**AVIS RELATIF À LA PROTECTION
CONTRE LES EVENTUELS EFFETS NOCIFS ET NUISANCES
PROVOQUÉS PAR LES RAYONNEMENTS NON IONISANTS
GÉNÉRÉS PAR DES ANTENNES ÉMETTRICES STATIONNAIRES**

Commune : WAREMME - Exploitant : ORANGE

Référence exploitant : 634L1_1 / 32634L1_1 / 42634L1_1 / 52634L1_1

Rapport n° 4068 / 2024

Figure 1 : Vue en plan des lieux de séjour et des points de contrôle

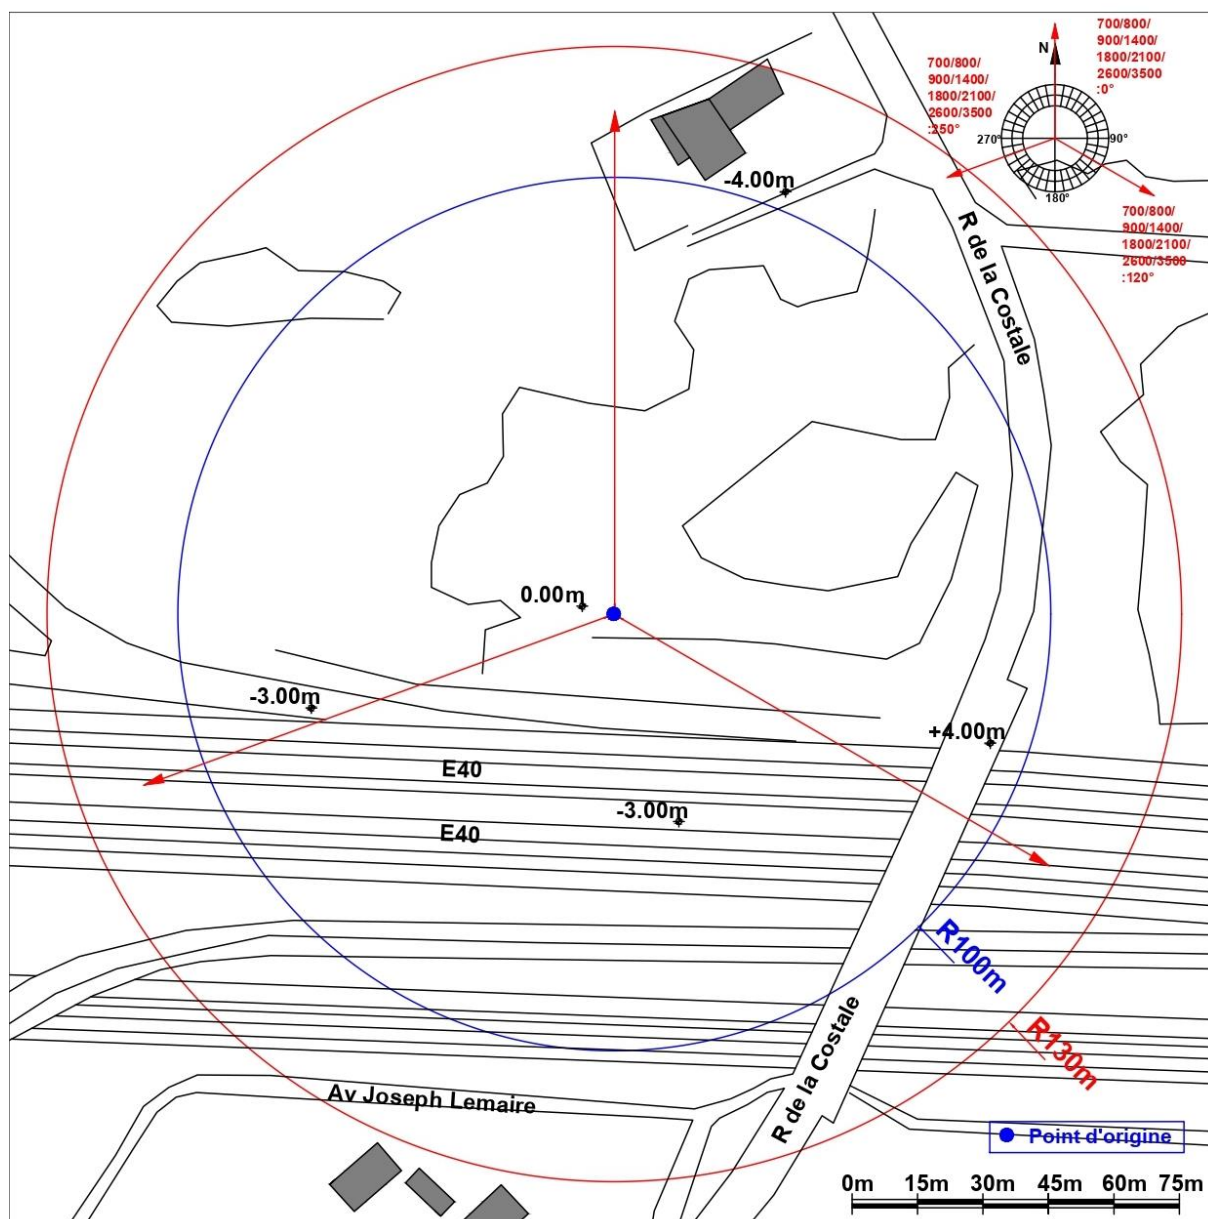
N° point de contrôle	LS	Atténuation (dB)	Indice d'exposition relatif à la limite par installation IE_i
Aucun lieu de séjour ne se trouve dans la zone où la limite d'immission pourrait être atteinte

En ce qui concerne les antennes de l'installation mentionnées dans le tableau 1, la distance maximale à laquelle la limite pourrait être atteinte, à l'extérieur, est égale à 98,5 m. S'il n'y a pas de LS à une distance inférieure, les antennes respectent forcément la limite d'immission.

Dans le cas des LS situés à l'intérieur des bâtiments, une atténuation d'obstacle est prise en compte et il en résulte que la distance maximale à laquelle la limite pourrait être atteinte se réduit à 69,7 m.

Figure 2 : Vue en plan des installations d'antennes dans un rayon de 300 mètres autour de l'installation faisant l'objet de la demande d'avis

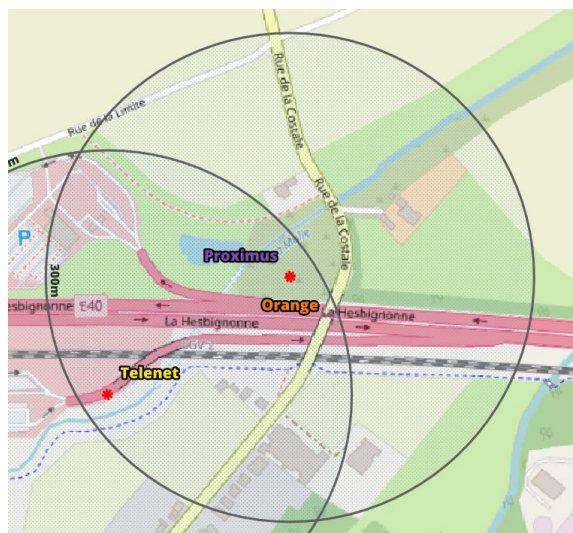
Compte tenu des considérations ci-dessus, il apparaît que l'intensité du rayonnement électromagnétique généré, dans les lieux de séjour situés dans un rayon de 300 mètres autour de l'installation référencée dans le paragraphe 2, par l'ensemble des antennes émettrices stationnaires de l'ensemble des exploitants du même site d'antennes émettrices stationnaires respecte la limite fixée à l'article 4, § 2 du décret.
